# Progetto per la realizzazione di un Impianto Agrovoltaico della potenza di 150 MW e relative opere connesse nel Comune di Vizzini (CT), C.da Santa Domenica

Titolo: **Riscontro alle richieste di integrazione**

CODICE identificativo : **RS06SIA0032A0**

- della COMMISSIONE TECNICA PNRR-PNIEC del Ministero della Transizione Ecologica contenute nella nota m\_ante.CTVA.REGISTRO UFFICIALE.U.0004731.11-07-2022 con oggetto:
  - “[ID\_VIP 7547] Progetto di un impianto agrivoltaico della potenza di circa 150 MW, e del le relative opere di connessione al la RTN, da realizzarsi nei Comuni di Vizzini (CT), in località “*Santa Domenica*”, e di Mineo (CT). Proponente: 1-4-9 INVEST Sicily P4 DEV S.r.l. - -Richiesta integrazioni”;
  - Della Soprintendenza Speciale per il Piano Nazionale di Ripresa e Resilienza del Ministero della Cultura con nota del 11/07/2022. “Precisazioni di ordine procedurale. Richiesta integrazioni”

Figura 3.18 – Sistema agrivoltaico in cui la coltivazione avviene tra le file dei moduli fotovoltaici, e sotto a essi (TIPO 1).

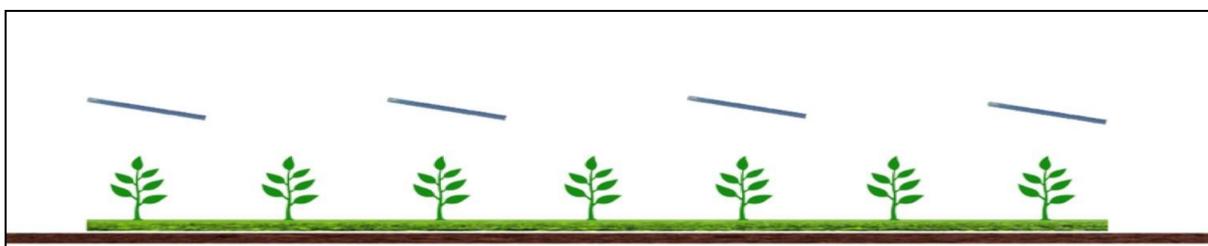
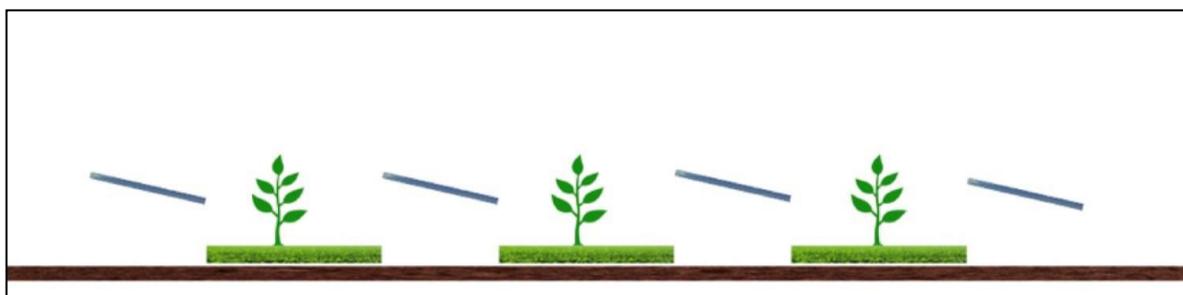
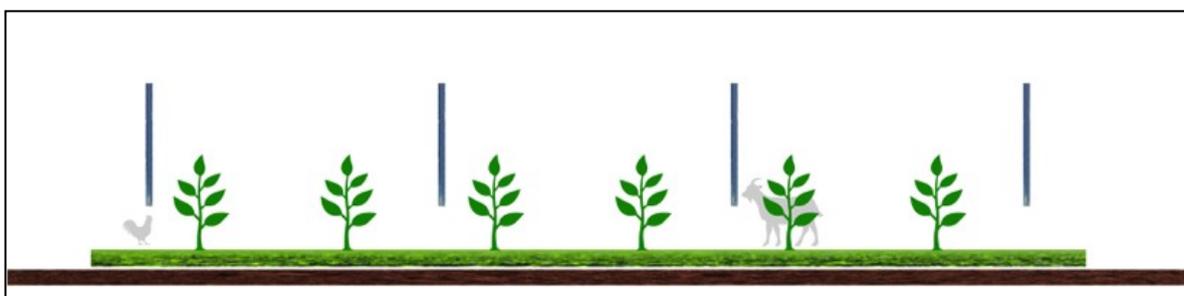
**Approfondire** le ulteriori alternative progettuali previste per gli impianti agrivoltaici.

Si riporta quanto modificato nel SIA a pag. 139:

“Si sono considerate le “Linee Guida Impianti Agrivoltaici” nel giugno 2022 le quali prevedono tre tipologie di impianti, così come da immagini contenute:

Dalle linee guida richiamate sono indicati come impianti “agrivoltaici avanzati” quelli del tipo 1 e 3, mentre quelli di tipo 2 sono definiti impianti agrivoltaici tout court. Nel caso dell’impianto agrivoltaico in oggetto si è optato per la soluzione tecnologica che massimizzasse la producibilità della centrale FV in relazione alla particolare tipologia di impianto in progetto. Si è scelto, quindi, di usare il tipo 1 ricadente nella categoria di “agrivoltaico avanzato”. Il tipo 3 è stato scartato perché considerato, appunto, meno produttivo da un punto di vista energetico.”
